## REGIONE DEL VENETO

COMITATO REGIONALE V.I.A.  
(L.R. 18 febbraio 2016 n°4)

Parere n. 70 del 08/05/2019

**Oggetto:** COMMISSARIO PER L'ADEGUAMENTO DELLA VIABILITA' STATALE NELLA PROVINCIA DI BELLUNO PER L'EVENTO SPORTIVO CORTINA 2021 - S.S. 51 "di Alemagna" - Piano straordinario per l'accessibilità a Cortina 2021 - Attraversamento dell'abitato di Valle di Cadore e Piano di Utilizzo terre ex art. 9 del DPR 120/2017 - Comune di localizzazione: Valle di Cadore - Procedura di VIA Statale (D.Lgs. 152/2006 e ss.mm.ii., L.R. 4/2016 e ss.mm.ii.). Progetto n. I/2019 (MATTM ID 4460).

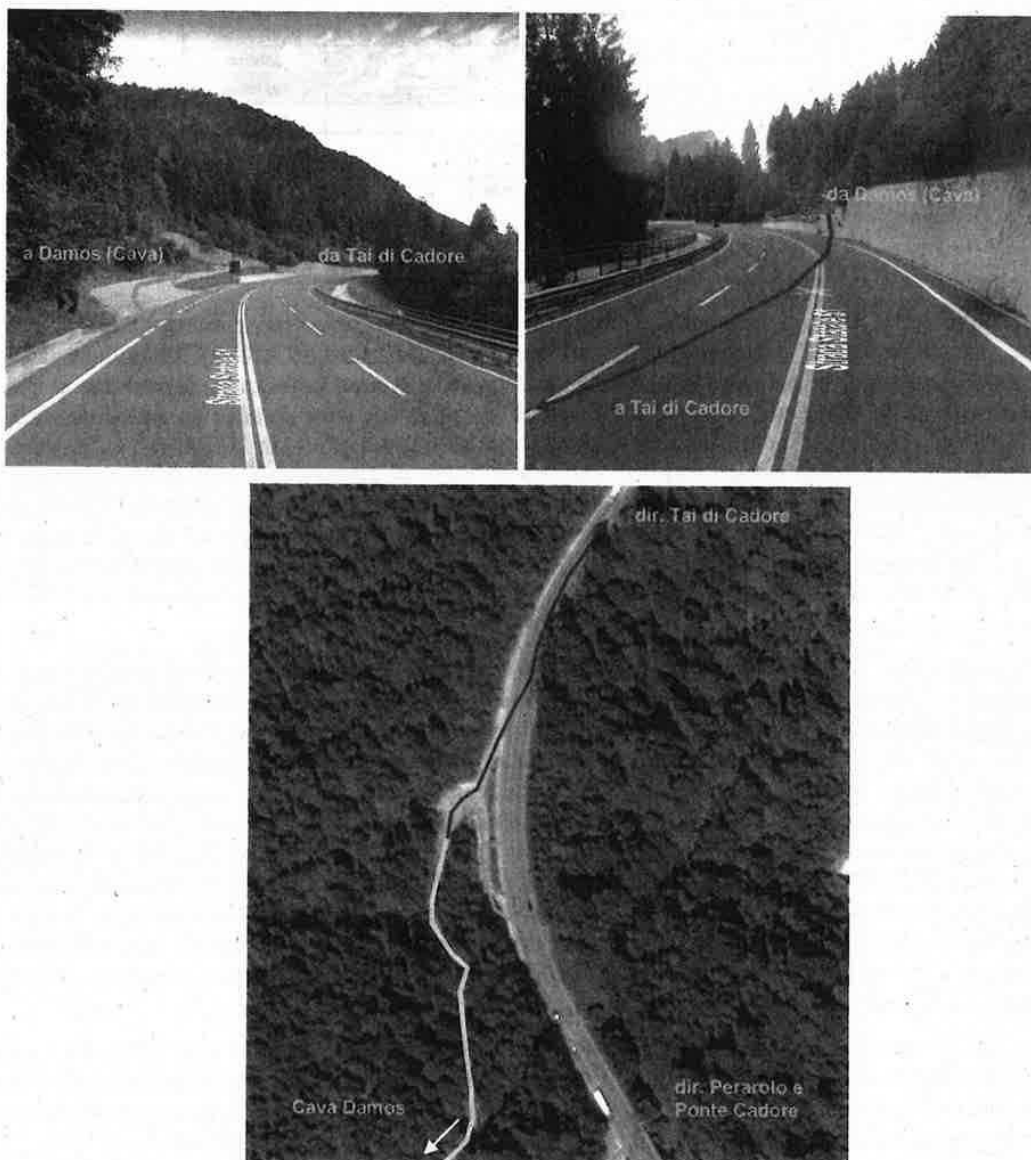
Il Parere della Provincia di Belluno attribuisce alla Cava Damos una disponibilità volumetrica di 241.000 m<sup>3</sup>, pur concordando, poi, a pagina 3, con la nota del dipartimento ARPAV di Belluno, allegata al medesimo parere, in cui si precisa che la suddetta cava è stata autorizzata, in variante al profilo di ricomposizione finale già previsto, a ricevere 218.000 m<sup>3</sup> di terre e rocce da scavo derivanti dagli interventi ANAS del Piano Cortina 2021, interessando una superficie di 20.700 m<sup>2</sup>. Si osserva che la quantità del materiale proveniente dal cantiere di Valle di Cadore (122.000 m<sup>3</sup>) corrisponde già al 50,62% della capacità attribuita dalla Provincia di Belluno alla Cava Damos, nonché al 51,38% di quella che la nota ARPAV dichiara autorizzata per il medesimo sito. L'esaurimento del sito di Damos, però, si verificherebbe già con il conferimento del materiale proveniente dal cantiere ANAS di Tai di Cadore, pari a 230.000 m<sup>3</sup>, dato che il progetto e il SIA di quell'intervento (ai quali si rinvia) fanno riferimento alla Cava Damos per il deposito.

- 2) Il progetto e il SIA dell'intervento di Valle di Cadore, pur identificando la Cava Damos come sito di deposito, non contengono una verifica dell'impatto cumulativo dovuto ai materiali di risulta di tutti e quattro i cantieri ANAS sulla S.S. 51. In particolare non è stato accertato che il materiale proveniente dai cantieri di Tai e Valle, per un totale di 352.000 m<sup>3</sup>, supera la disponibilità della Cava Damos, anche considerando il recupero di 70.000 m<sup>3</sup> al fine della realizzazione dei rilevati stradali presso il cantiere di S. Vito di Cadore; considerando quest'ultima possibilità, si avrebbe un quantitativo di 282.000 m<sup>3</sup>, pertanto nell'ipotesi di poter depositare alla Cava Damos da 218.000 m<sup>3</sup> a 241.000 m<sup>3</sup> di materiale, è necessario identificare un ulteriore sito, presso il quale effettuare il deposito di una quantità variabile da 64.000 m<sup>3</sup> a 41.000 m<sup>3</sup> di materiale in esubero. Nel progetto, nel Piano di Gestione delle Terre e Rocce da Scavo e nel SIA, inoltre, non è mai stata dichiarata la quantità di materiale conferibile alla Cava Damos, sia in raffronto all'intervento di Valle di Cadore, sia rispetto all'effetto cumulativo del medesimo con il cantiere di Tai.

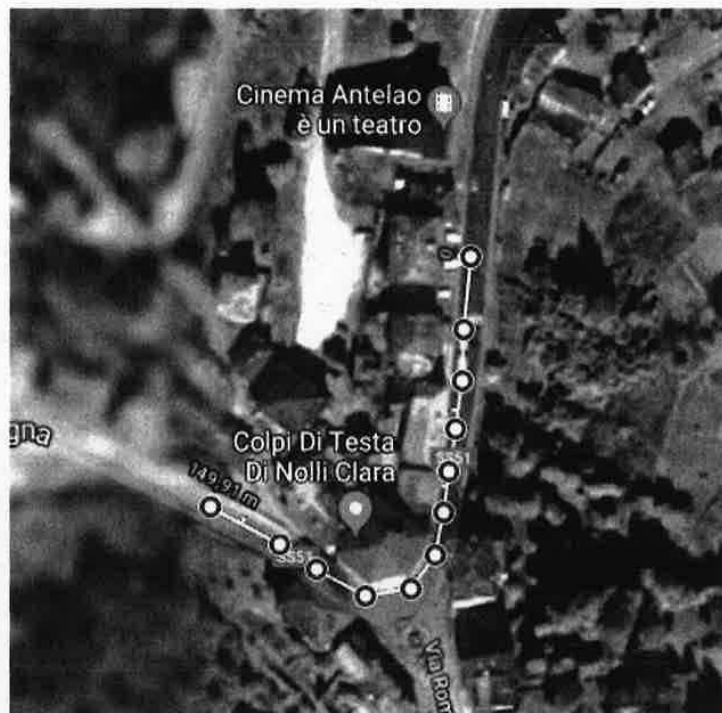
- 21) Il progetto non prevede spazi per l'inversione di marcia dei veicoli lungo il tratto della S.S. 51 interno all'abitato di Valle di Cadore, che sarà declassato a viabilità comunale e che sarà accessibile a doppio senso di marcia esclusivamente dall'imbocco est, mentre quello ovest consentirà soltanto l'ingresso dei veicoli provenienti da Cortina. Si condivide con la Provincia di Belluno la necessità dell'individuazione di una piazzola per il parcheggio e l'inversione di marcia, in corrispondenza dell'area di cantiere prossima all'imbocco ovest (via Tiziano).
